Communauté d'Agglomération du Lac du Bourget

PLU – modification n°2  
NOTICE JUSTIFICATIVE

Document de concertation du 07 août 2012

### Boulevard Lepic

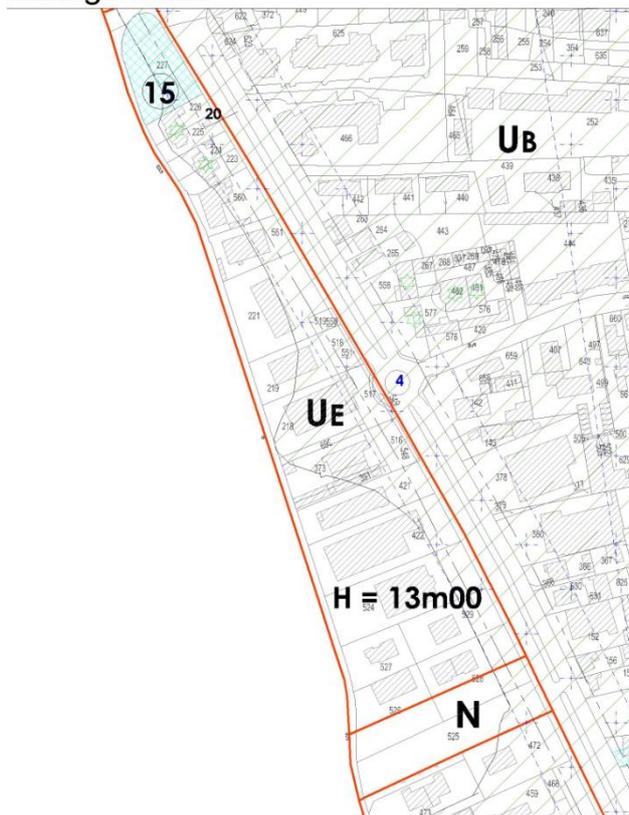
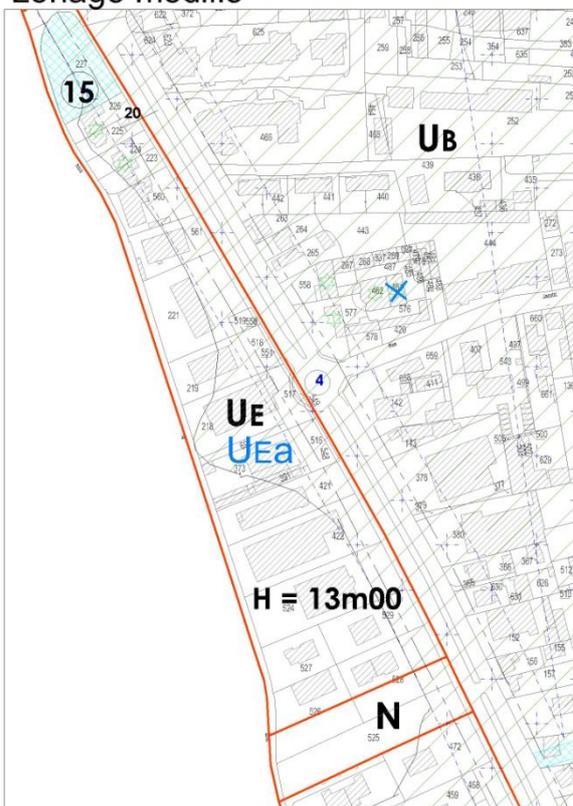
En lien avec la modification du règlement écrit qui précise une exception pour la zone d'activités du boulevard Lepic, un indice « a » est ajouté pour une meilleure compréhension.

### Secteur Liberté

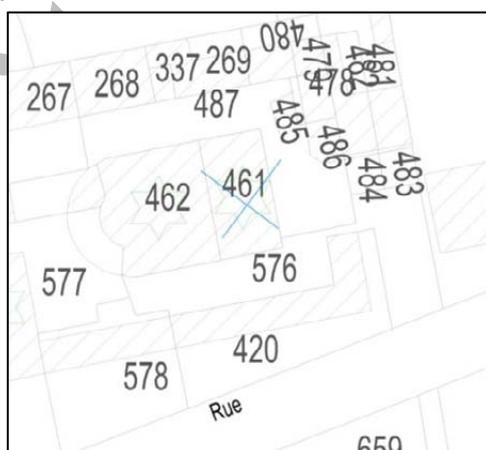
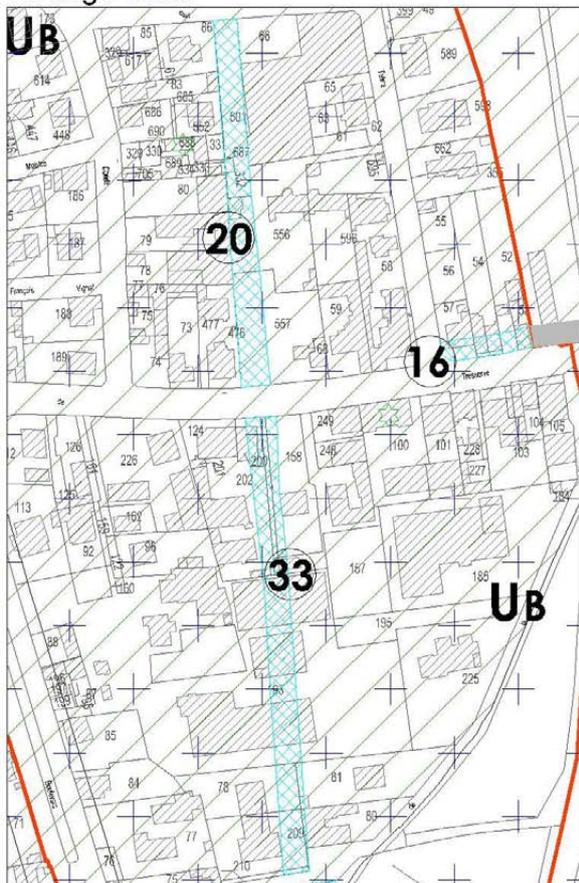
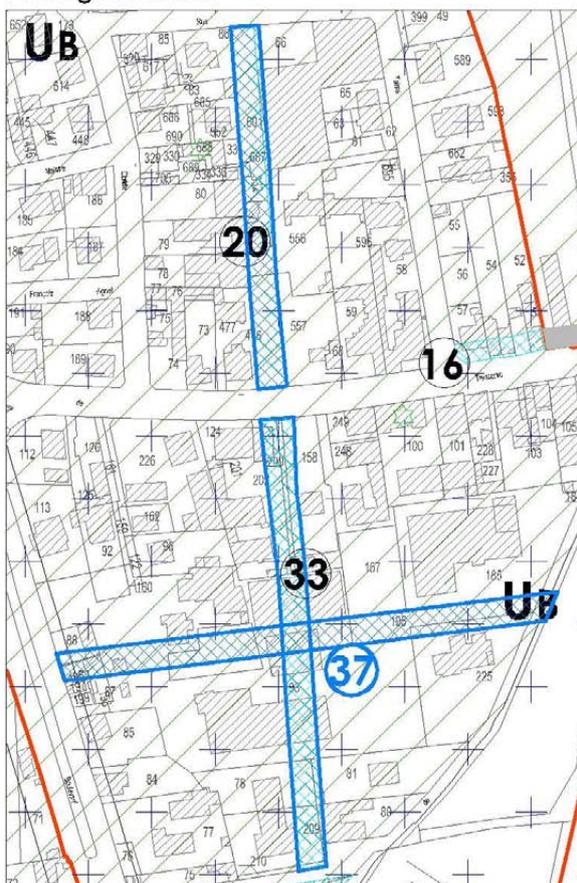
- Le nom de la rue d'Italie est ajouté.
- Une étoile vide est supprimée sur la parcelle 461 rue Jacotot. Cette étoile est supprimée de la liste.

- un emplacement réservé n°37 est ajouté pour la création d'une nouvelle voirie de désenclavement de l'îlot.
- Les emplacements réservés n°20 et 33 sont modifiés pour obtenir une largeur égale à 11m sur l'ensemble du projet de voirie.

PLAN 4.5**Secteur Boulevard Wilson**

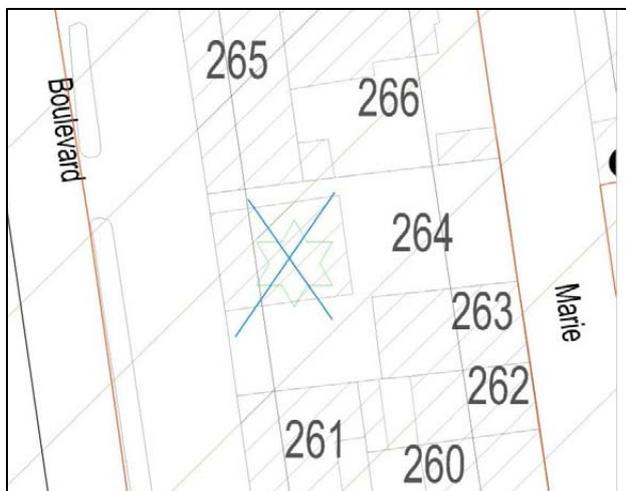
Une étoile vide est supprimée correspondant à un hôtel n'ayant pas de valeur architecturale (Vu avec l'ABF)

**Secteur Rue Alfred Garrot**

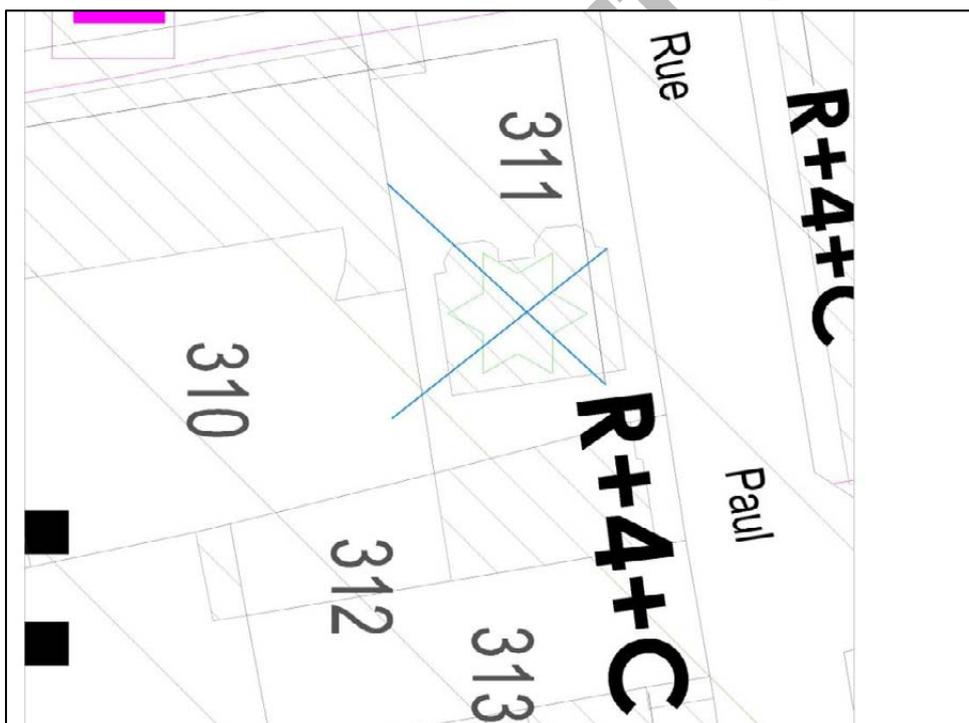
L'étoile vide de la parcelle 311 est supprimée car un permis de démolir a été accordé.

**Secteur Avenue Victoria**

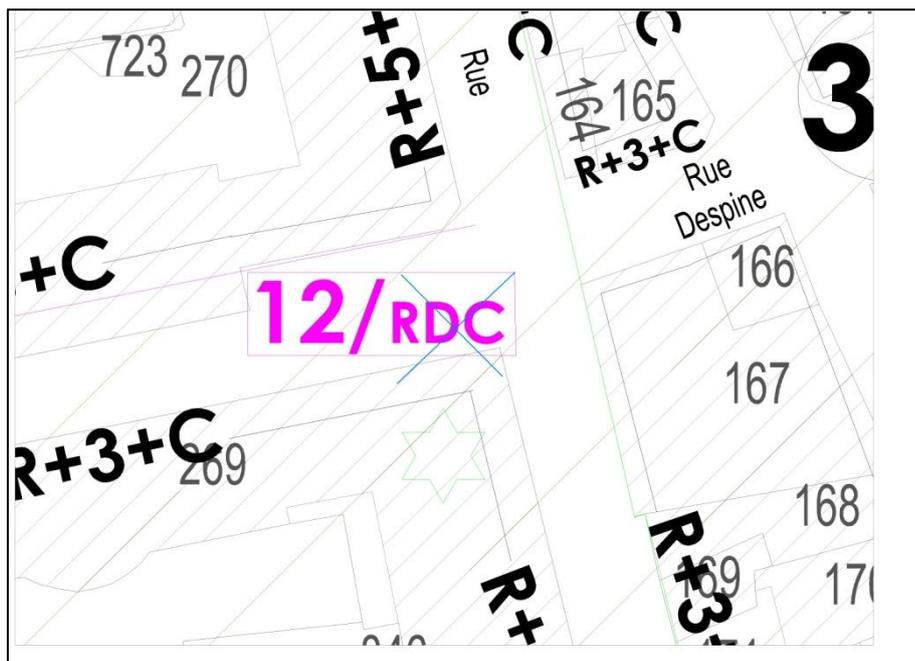
Un alignement à 12m au rez de chaussée existe sur cette rue. Un projet privé reprend cet alignement sur l'ensemble du bâtiment. L'indication de « RDC » est donc supprimé.

### Secteur boulevard de Russie

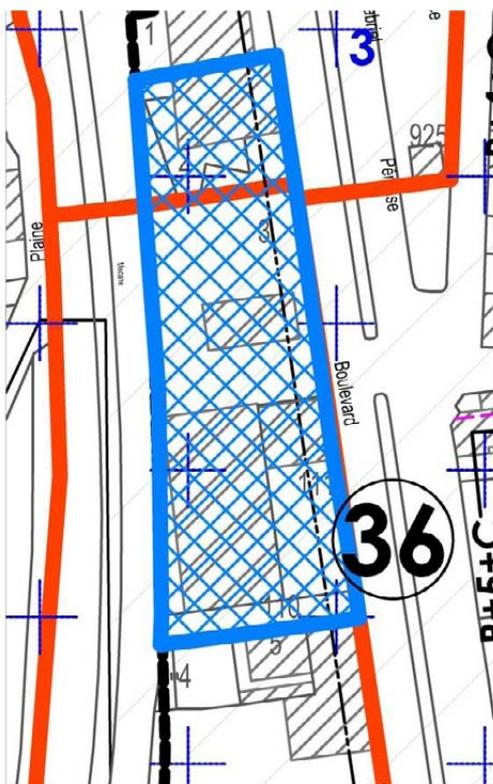
Un emplacement est créé au sud de la gare afin de réaliser un parking.

### Rue du Temple

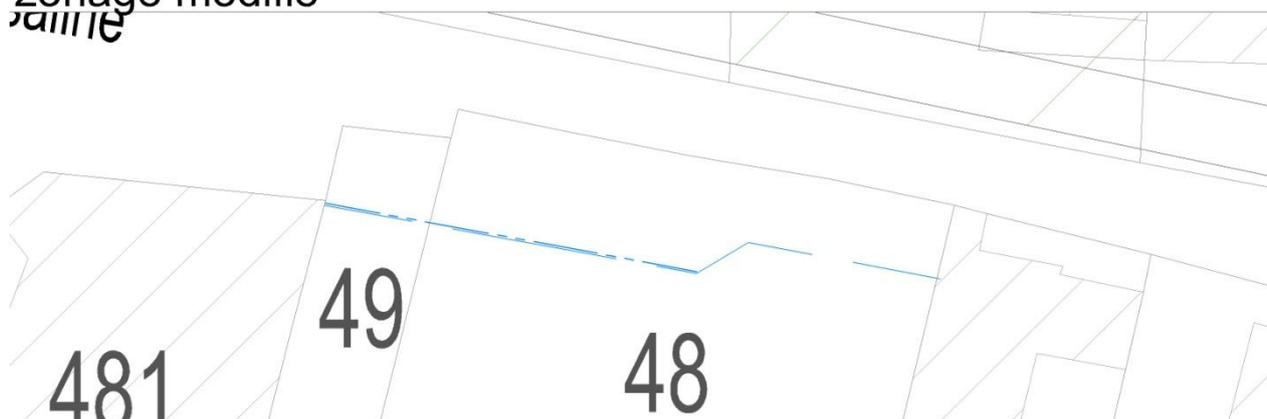
L'alignement sur la rue du Temple est supprimé. En effet, 2 constructions implantées en limite de voie sont repérées pas une étoile vide.

### Rue de l'Avenir

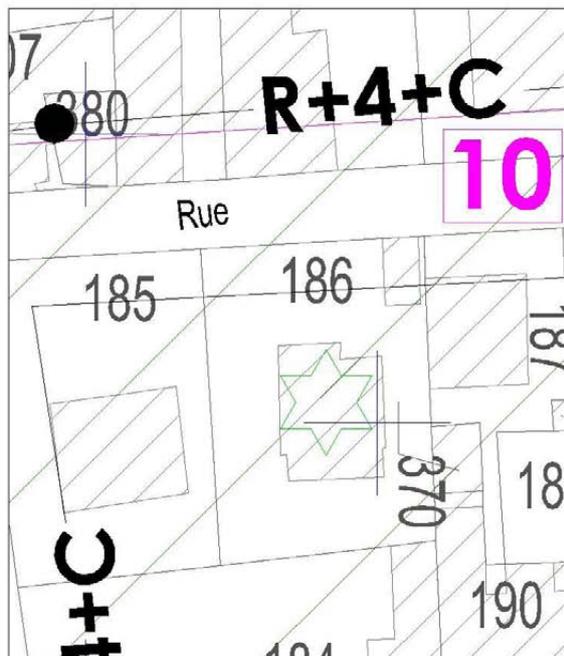
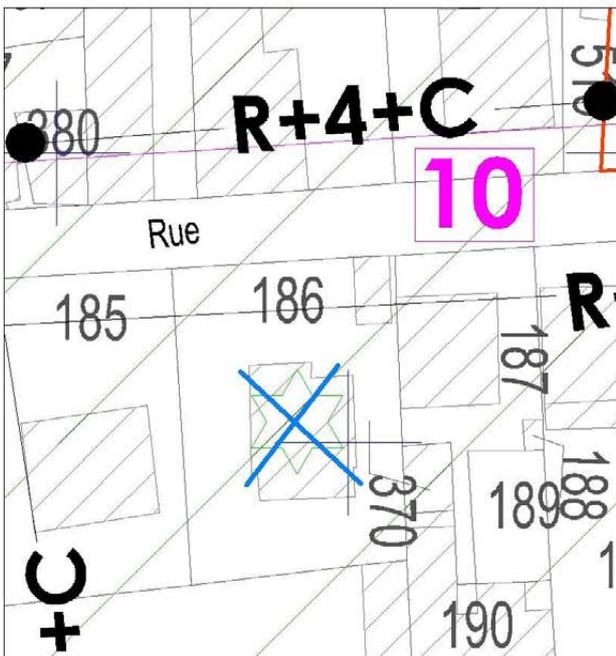
Une étoile vide est supprimée. En effet, cette construction repérée ne se trouve pas dans un ensemble bâti à préserver et il est décidé de supprimer son repérage qui n'est plus en cohérence avec l'urbanisation alentours.

### Thermes Chevalley

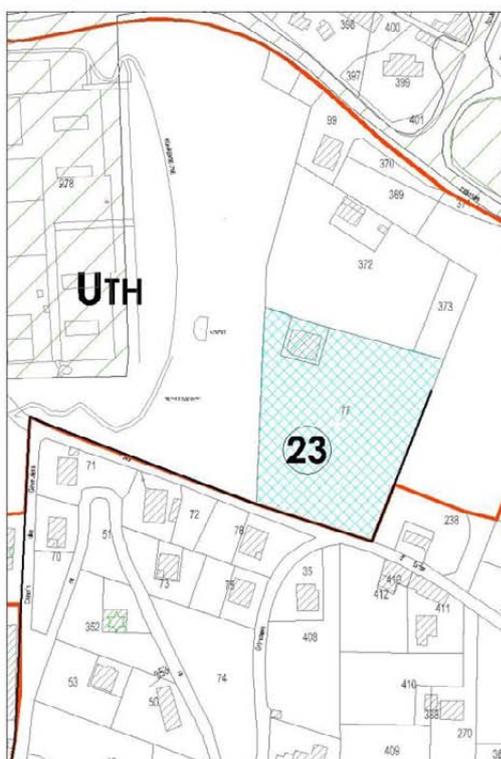
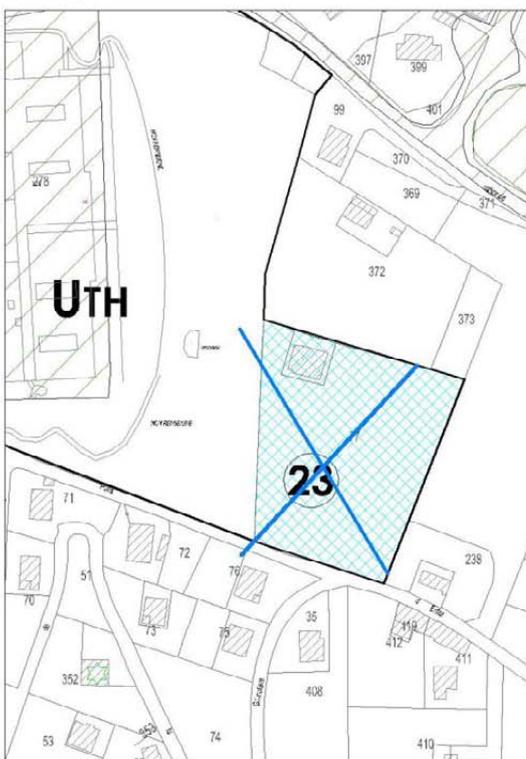
- La suppression de l'emplacement réservé 23 tient au fait que les Thermes sont aujourd'hui privées et cet emplacement réservé n°23 avait comme bénéficiaire l'Etat.

## Chevaline - Chemin de la Serve

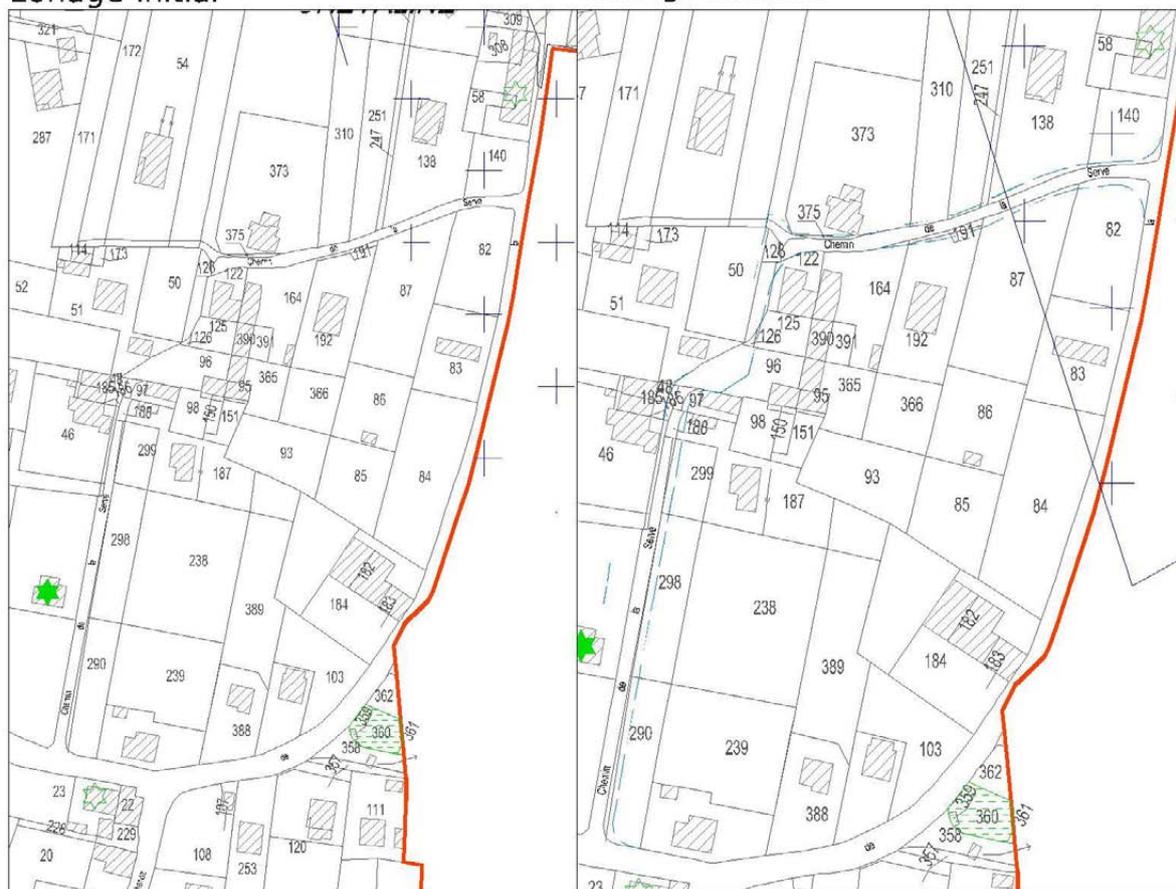
Un alignement est mis en place chemin de la Serve de part et d'autre de la voie afin de prendre en compte le futur tracé de voirie.

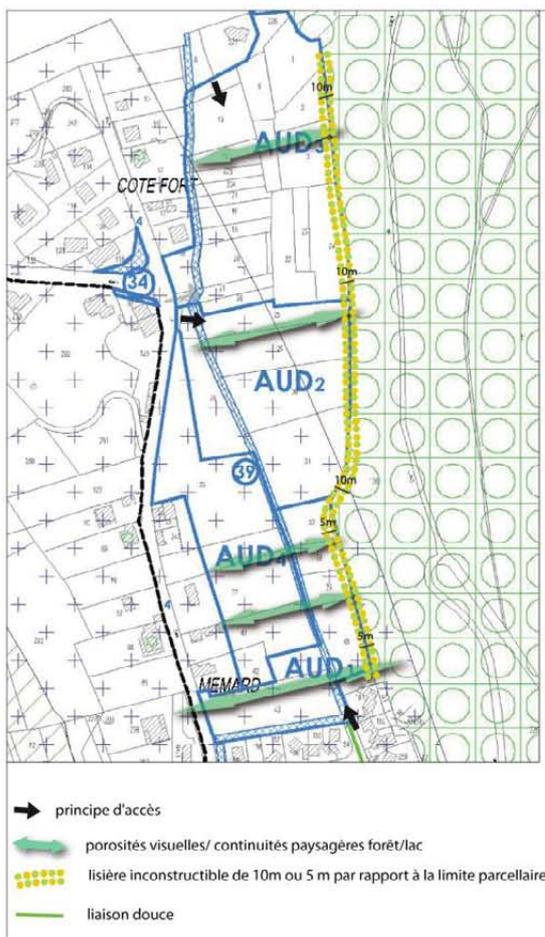
Afin de prendre en compte les modifications des périmètres des zones AUD avenue St Simond, l'orientation d'aménagement n°3 est modifiée :

## Orientation modifiée n°6- Côtéfort

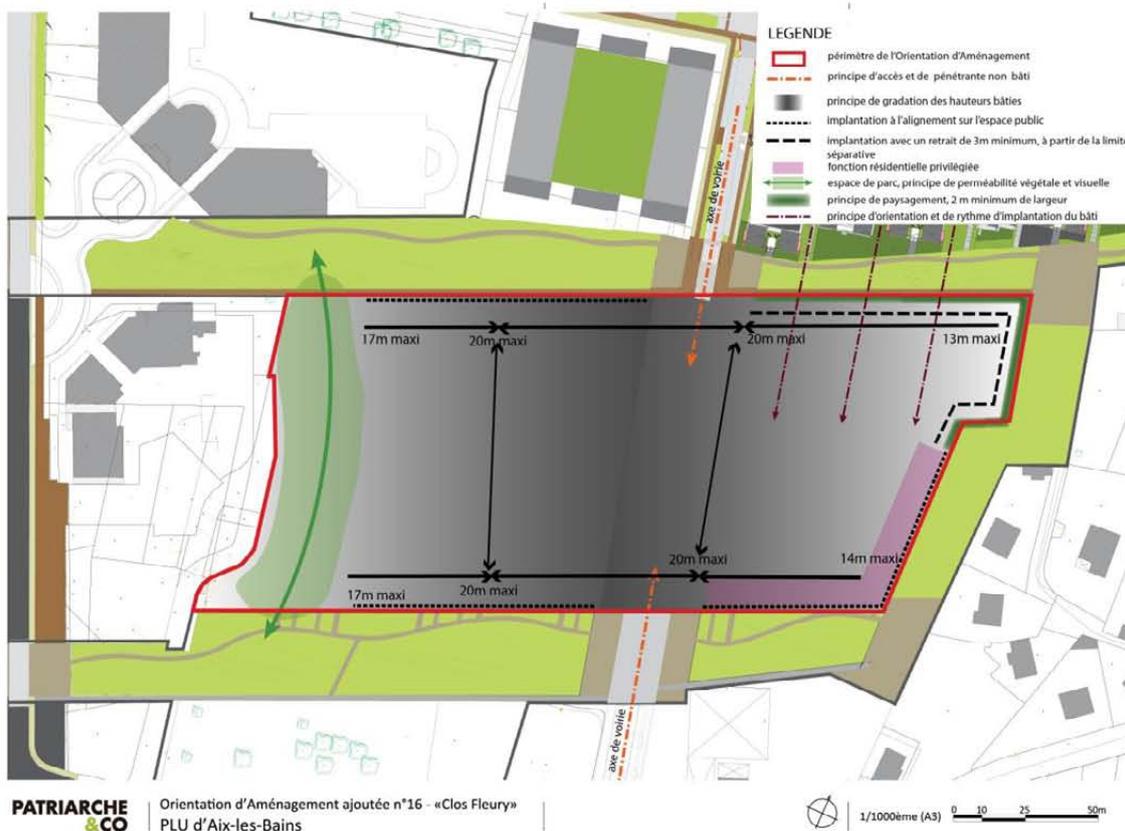
Suite à la réalisation d'une étude de faisabilité sur la zone AU stricte de Côtefort, le zonage de cette zone est modifié et ainsi donc l'orientation d'aménagement. Cette orientation d'aménagement prend en compte le nouveau découpage de la zone AU ainsi que les principes d'aménagement définis.
